Einwendung im Rahmen Änderung des Flächennutzungsplans der vereinbarten Verwaltungsgemeinschaft Neuenbürg/Engelsbrand gemäß Beschlussvorlage Nr. 69/2021, Konzentrationszonen Windkraft

hiermit erhebe ich bzgl. der oben genannten FNP-Planung, Teilfläche Wind, nachfolgend aufgeführte Einwände.

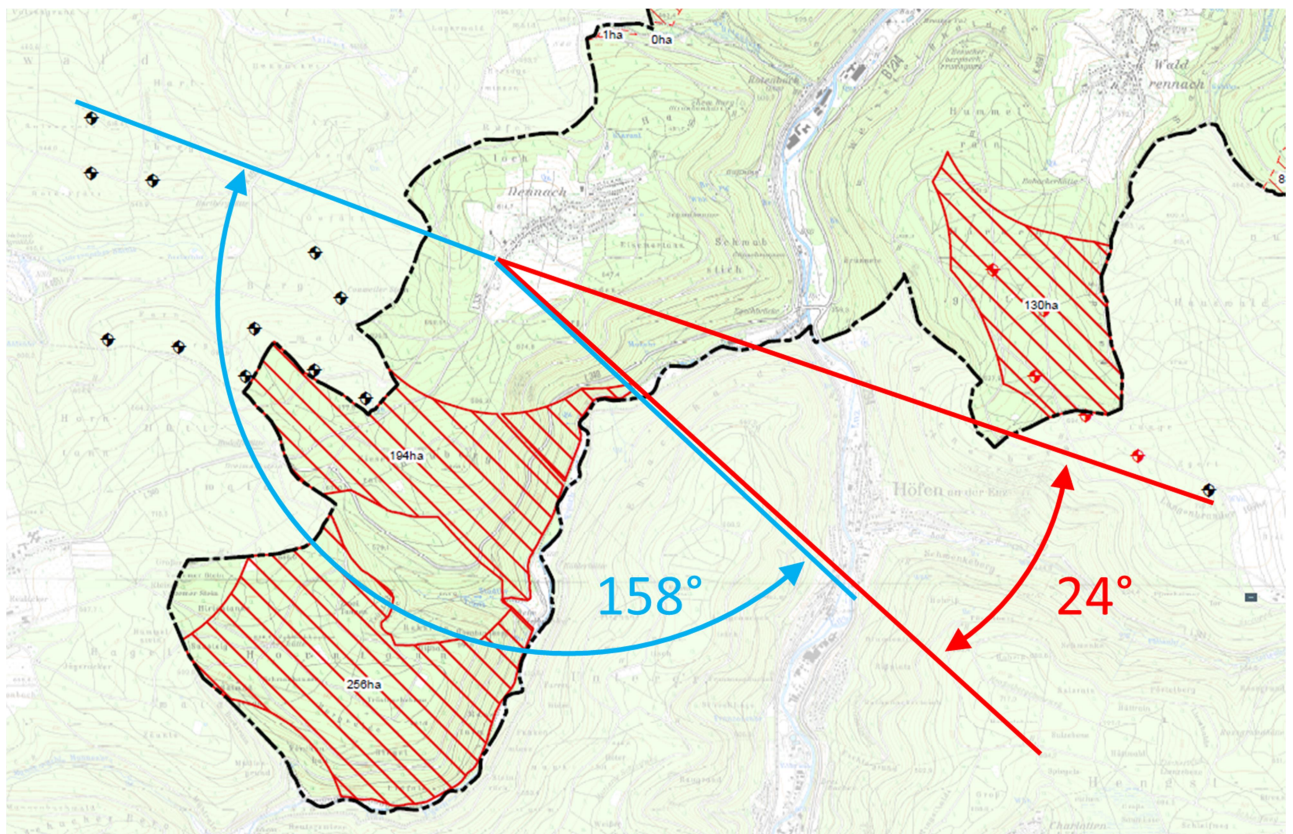
Die Gemeinde Dennach wird durch Windindustrieanlagen umzingelt

Die im Dokument „Begründung zur Flächennutzungsplan-Neufassung mit sachlichem Teil-FNP Windenergie“ vorgestellte Berechnung zur Umzingelungswirkung lehnen wir mit nachfolgenden Begründungen ab:

1. Der Mittelpunkt der Winkelberechnung wurde in Dennach so gelegt, dass der Umzingelungswinkel die max. zulässigen 120° und der Freihaltewinkel zum Planungsgebiet "Hirschgarten" mindestens 60° erreicht.

2. Den Scheitelpunkt des Umfassungswinkels in den geometrischen Mittelpunkt einer Ortschaft zu legen ist für die Gemeinde Dennach falsch, da es sich bei Dennach um ein sogenanntes Waldhufendorf oder Straßendorf handelt. Straßendörfer sind langgestreckte Ortschaften. Daher muss die Winkelbetrachtung jeweils für die beiden Ortseingänge durchgeführt werden und hierbei ergeben sich signifikant andere Ergebnisse auf Grund der räumlichen Nähe zu den geplanten wie bestehenden Windindustrieanlagen Straubenhardt, Heuberg und Hirschgarten.

Nachfolgendes Bild zeigt die Winkelsituationen für den südlichen Ortsausgang. Beide Winkel, Umfassungswinkel und Freihaltewinkel befinden sich hier im unzulässigen Bereich.

Unzulässig deshalb, da eine Umzingelung durch Windindustrie eine sehr starke Belastung für die direkt betroffenen Bürger darstellt, aus diesem Grund muss der Mittelpunkt der Winkelberechnungen auch im Bereich der betroffenen Bürger liegen, das bedeutet am südlichen Ortsende von Dennach.

Sicht auf den Windpark Straubenhardt vom Ortsausgang Rotensol Richtung Neusatz.

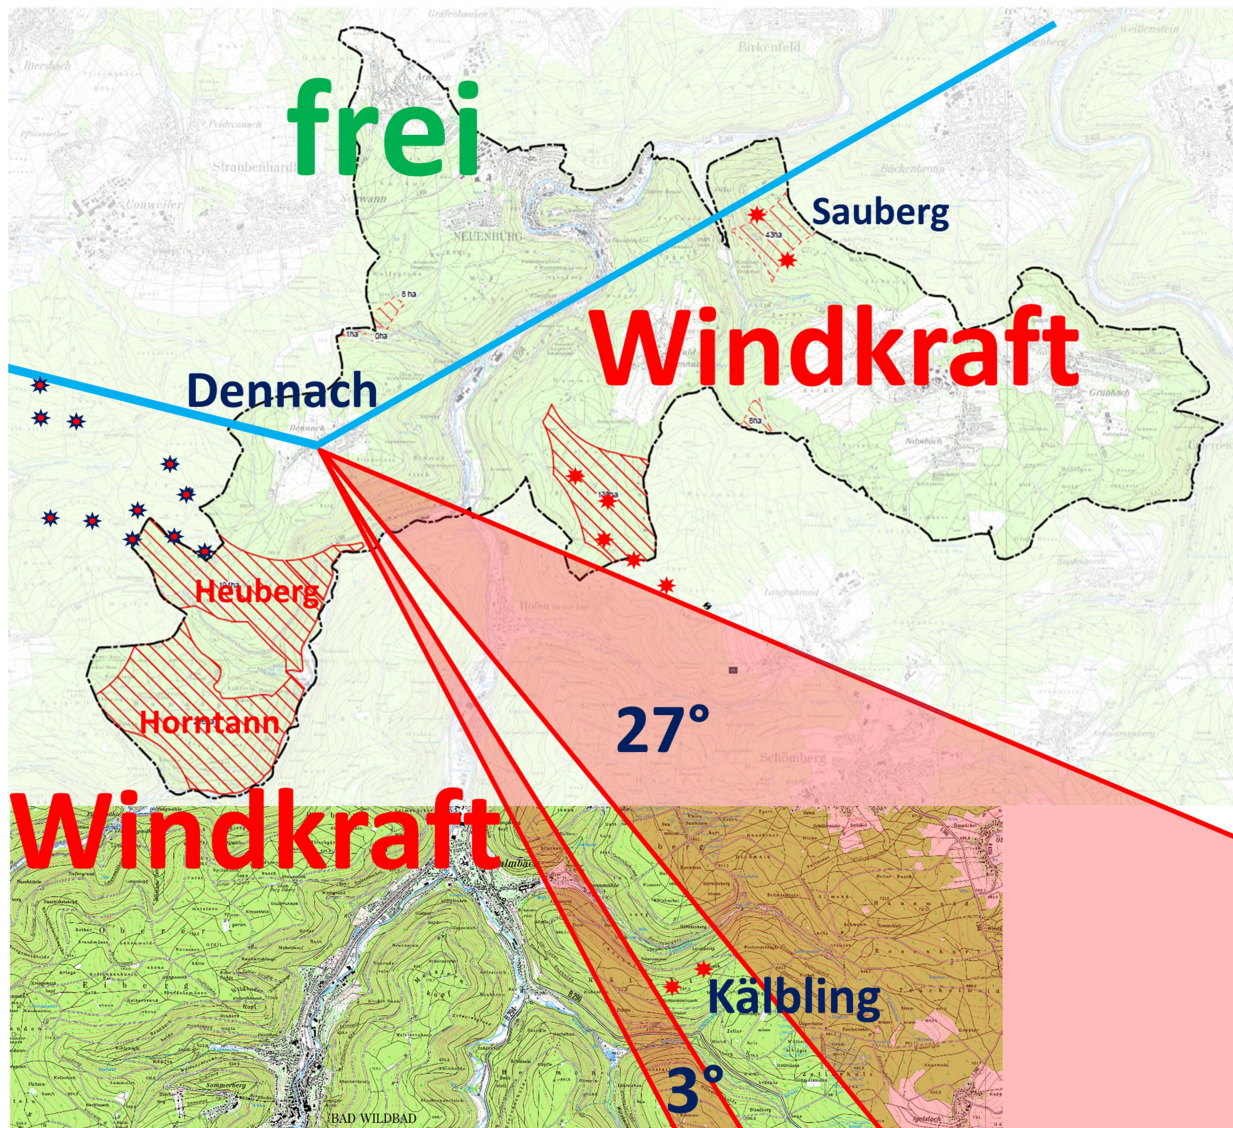
Windindustrieanlagen heutiger Bauart mit bis zu 240m Höhe über Grund sowie positioniert in exponierter Lage entfalten unbestritten und auch von der Rechtsprechung bestätigt eine beträchtliche und damit signifikante Fernwirkung.

Entfernung zum nächst gelegenen WKA im Bild: ca. 3,5 km.

Entfernung zum am weitesten entfernten WKA im Bild:: ca. 5 km

Den maßgeblichen Betrachtungsraum auf ein 5 km Umfeld um Ortschaften mit dem Verweis auf Planungshinweisen der Windfibel Baden-Württemberg aus dem Jahr 2003 zu beschränken ist daher nicht sachgerecht. Die 17 Jahre alten Empfehlungen der damaligen Windfibel können angesichts der enormen Baugrößen heutiger Windindustrieanlage keine Relevanz mehr entfalten.

In allen uns bekannten Genehmigungsverfahren nach BImSchG werden Visualisierung für die Fernwirkzone 10km vorgelegt. Dementsprechend muss auch hier die Fernwirkzone 10km als maßgeblichen Betrachtungsraum herangenommen werden.

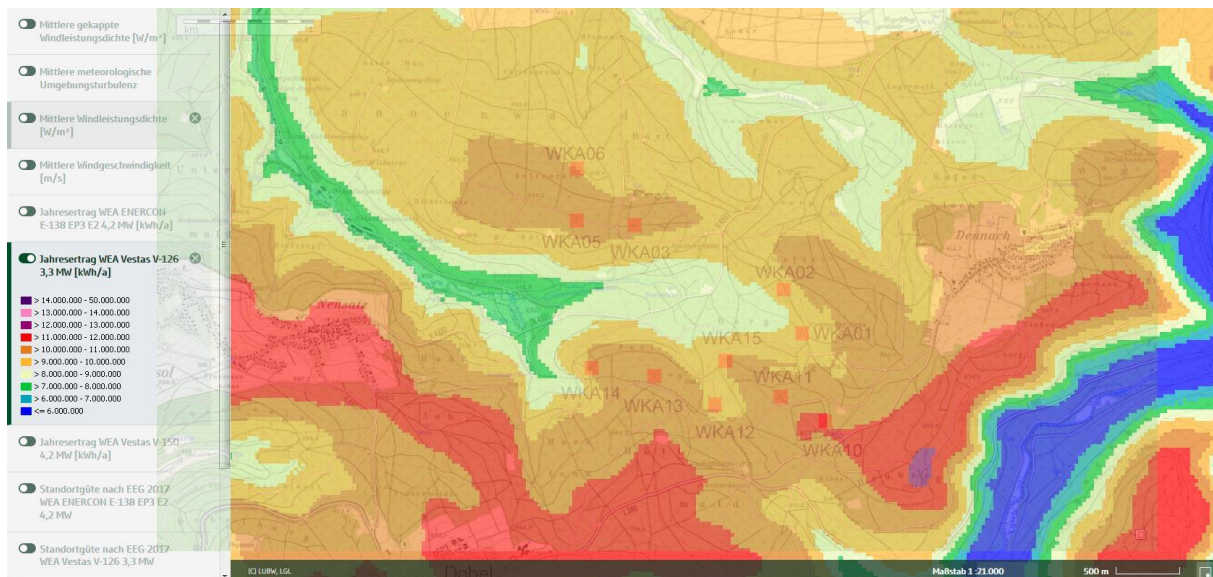
Der Windatlas Baden-Württemberg 2019 bietet einen zu seinem Vorgänger von 2013 erweiterten Datenumfang, der nun Windstromprognosen direkt ermöglicht. Der Atlas umfasst jetzt Karten für

1) die jahresdurchschnittliche Windgeschwindigkeit

- 2) die mittlere gekappte Windleistungsdichte
- 3) den mittleren Jahresertrag für Windkraftanlagen Vestas V-126, Enercon E-138 und Vestas V-150

Alle Karten liegen für verschiedene Messhöhen vor: 100m, 140m, 160m, 180m und 200m.
